入札参加者 各位

7営設第2521号  
令和7年12月3日

### 新福岡県立美術館新築工事設計図書に関する質疑回答書

図面番号	A-011-1
日付	令和7年7月
工事名称	新福岡県立美術館新築工事
承認者	福岡県建築都市部営繕設備課
設計者	株式会社隈研吾建築都市設計事務所 KENGO KUMA & ASSOCIATES
図面名称	PIT階平面図
【発注図】	A1: 1/200 A3: 1/400

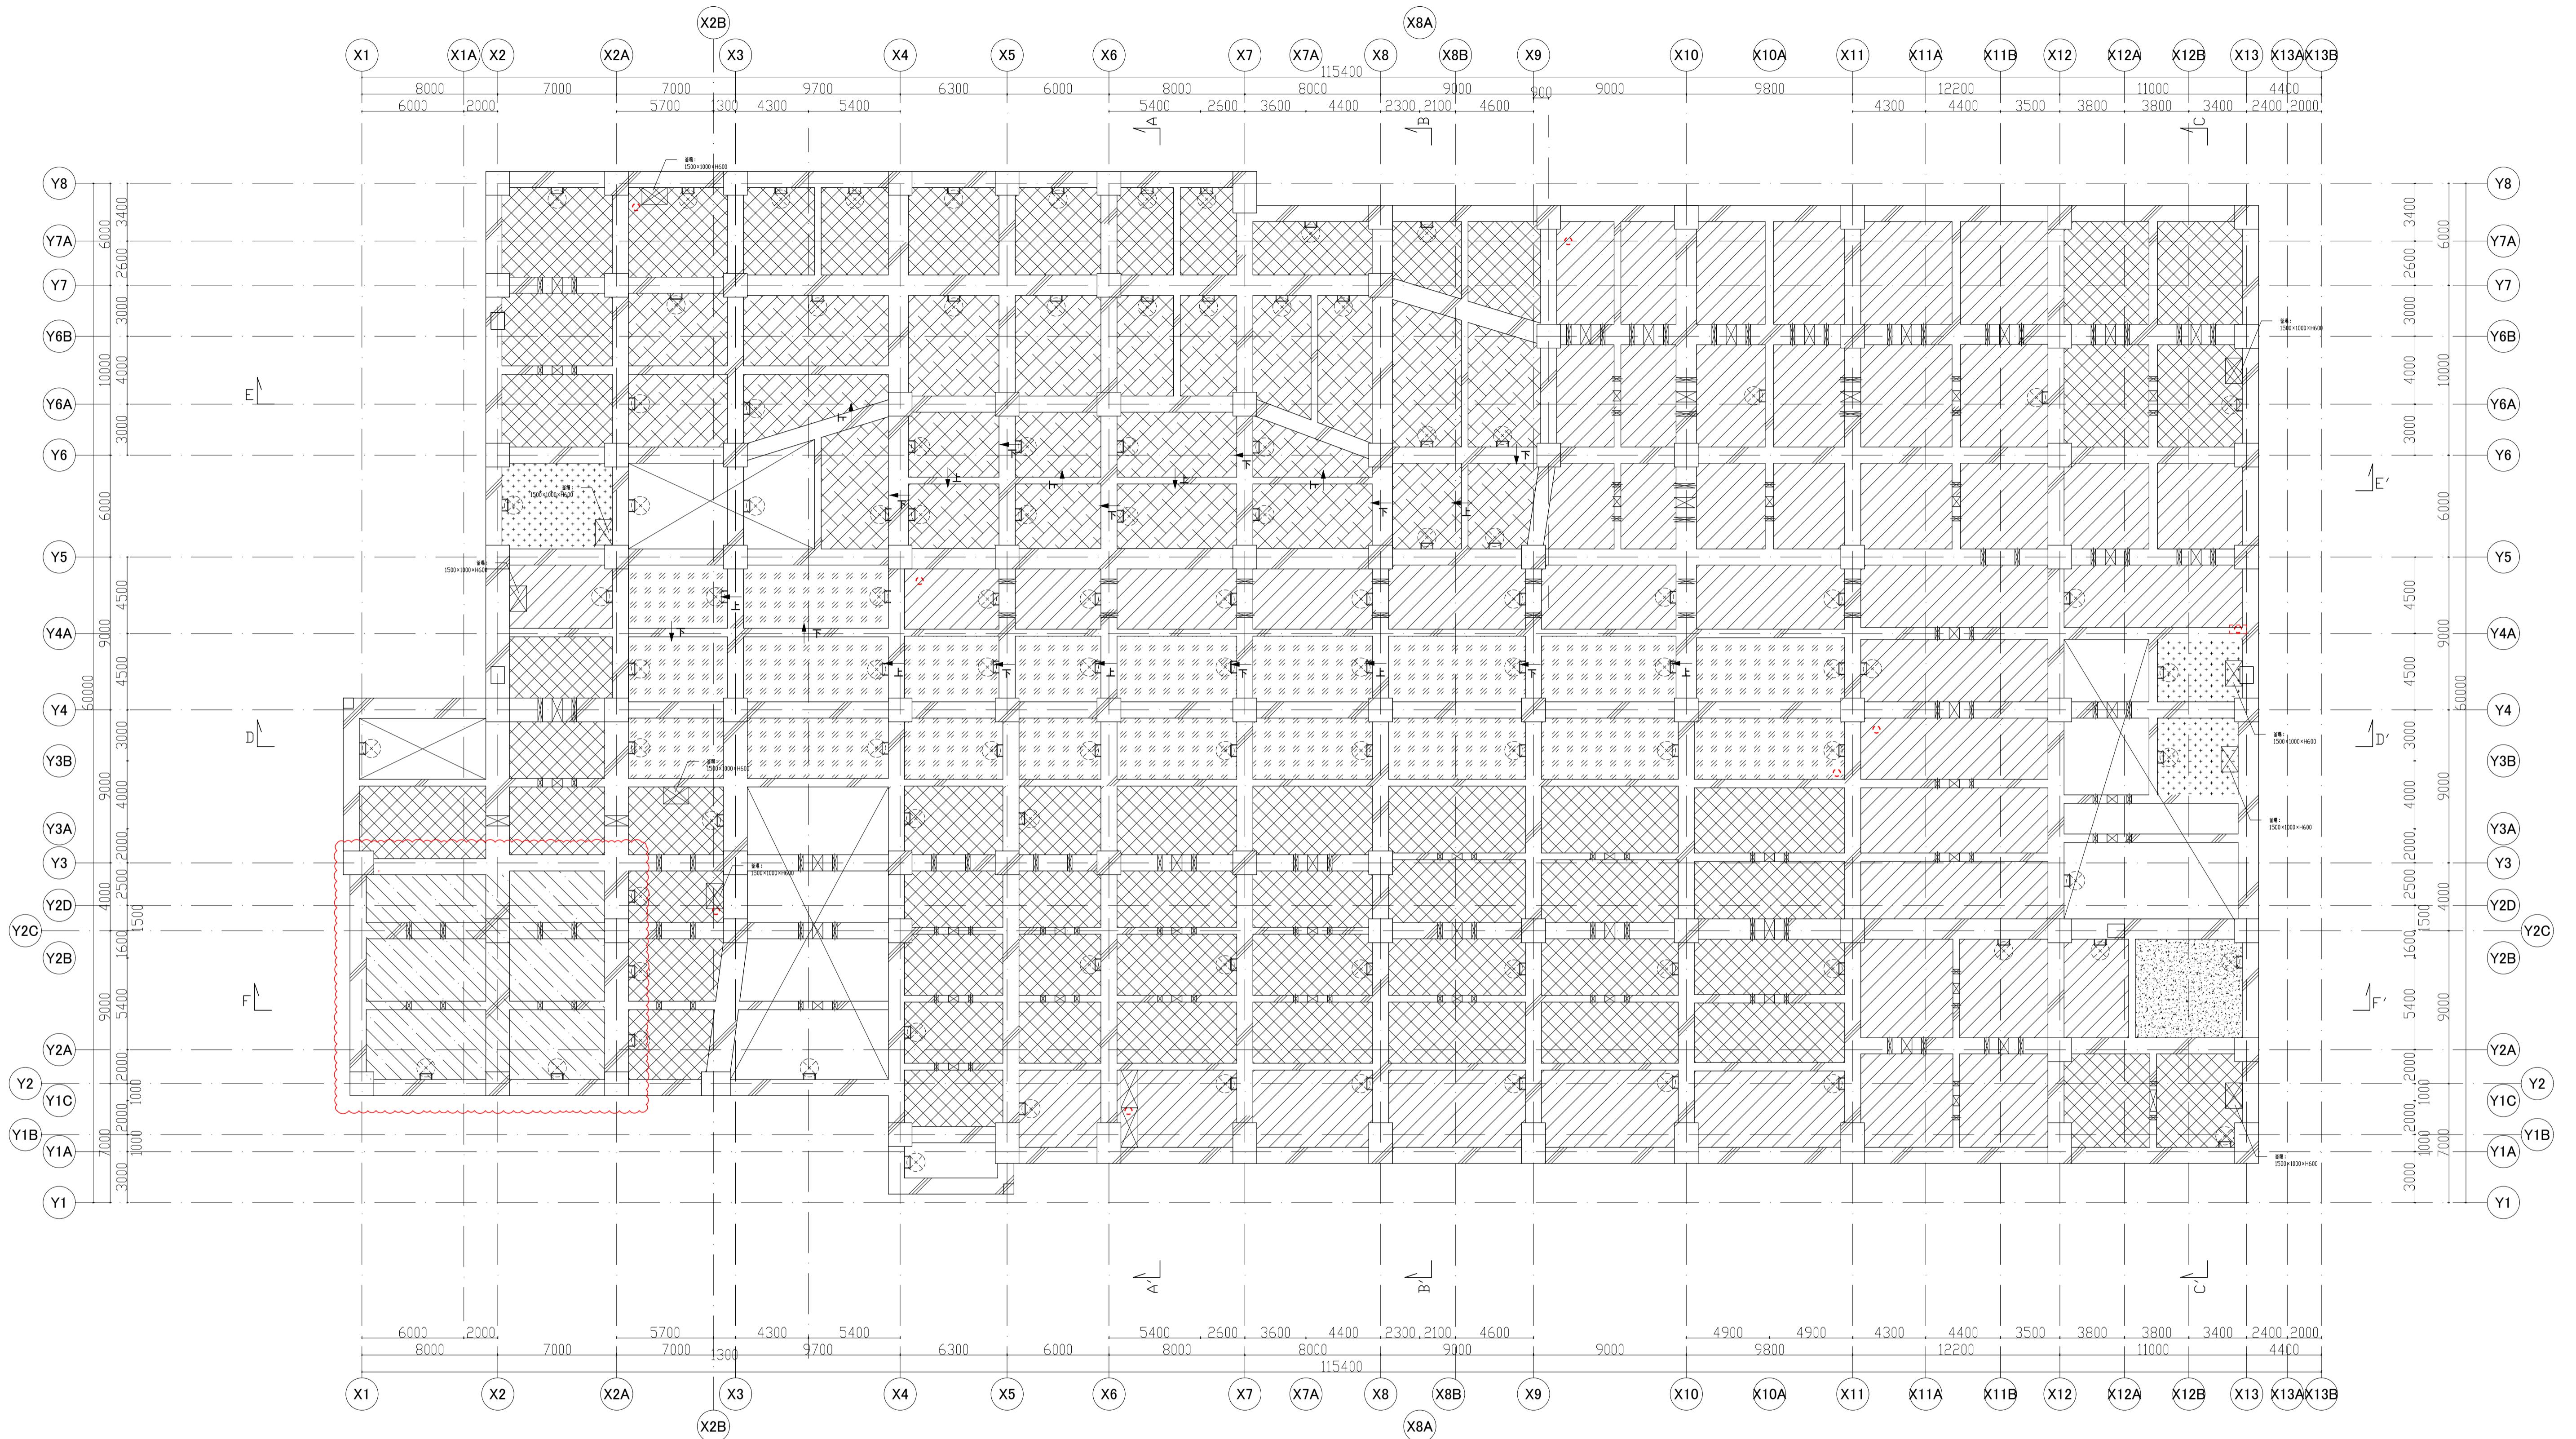
NO	図面番号	質 疑	回 答
1	設計図書 A-011-1	ヒット凡例の消火槽の記載がありますが、図示で確認できません。該当無しと考えて宜しいでしょうか。御指示下さい。	別紙17-01(A-011-1)を参照ください。
2	設計図書 A-204	工事区分表において、消火器及び消火器ボックスが建築工事となっておりますが、図示がなく仕様が不明なため提示をお願いいたします。	消火器: abc 粉末消火器 10 型加圧式 ボックス: ユニオン UFB-3F-2401-SIL 同等品 とします。
3	設計図書 L-08	施設計画平面図において、 南西部出入口に下記フェンス・フェンス扉の様な 図示がありますが詳細が不明です。 下記の様に考えて宜しいでしょうか。 ・フェンス…フェンス-2 ・フェンス扉…片開き W900×H2000 フェンス同仕様	 扉はL-11(3) 門扉-1同等とします。 当該扉の東側にはフェンスはないものとします。
4	設計図書 A-019-12	1階平面詳細図(3)において、 地下駐車場入口部車路スローパー前の下記範囲に 見切の様な図示がありますが詳細が不明です。 仕様を御指示下さい。	 工事監理者と協議の上、現場にて必要と判断される場合に検討いたします。入札時はないものとしてください。

-別紙17-01
